DIPARTIMENTO SVILUPPO AREA TERRITORIALE

## OGGETTO: COMUNE DI VICCHIO - Località Molinuccio - Casole

Intervento: Variante al Piano Attuativo per nuova edificazione a fini sociali dell'intervento n.30-1 del R.U. Procedimento: Osservazione a seguito di "Adozione" ai sensi del comma 3 art.111 della L.R. 65/2014 Responsabile del Procedimento: Arch. Riccardo Sforzi

Estratto dalla tavola n.14 dello Statuto del territorio del PTC – Con cerchio rosso l'area in esame

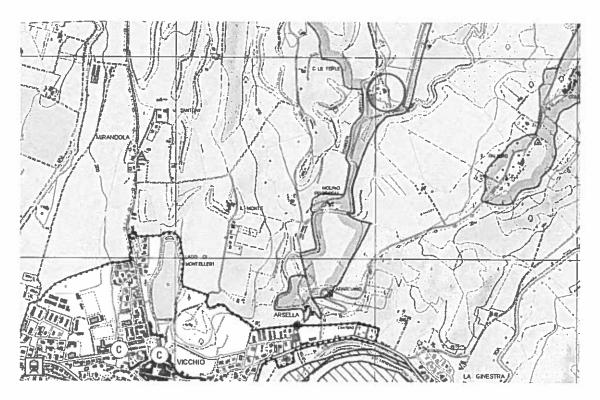
Si osserva che il presente piano in "variante" se pur previsto nel PS e RU del Comune ricade fuori dal perimetro territorio urbanizzato sia nel PTC che nel PS e RU del Comune, e risulta ricadere nell' invariante strutturale al PTC a protezione storico-ambientale con relative prescrizioni indicate nelle N.A. a cui attenersi; Si fa presente anche che nella documentazione pervenuta, non si rileva dalla relazione tecnica del Responsabile del procedimento la coerenza esterna agli strumenti di pianificazione sopraordinata ed in particolare al PTC.
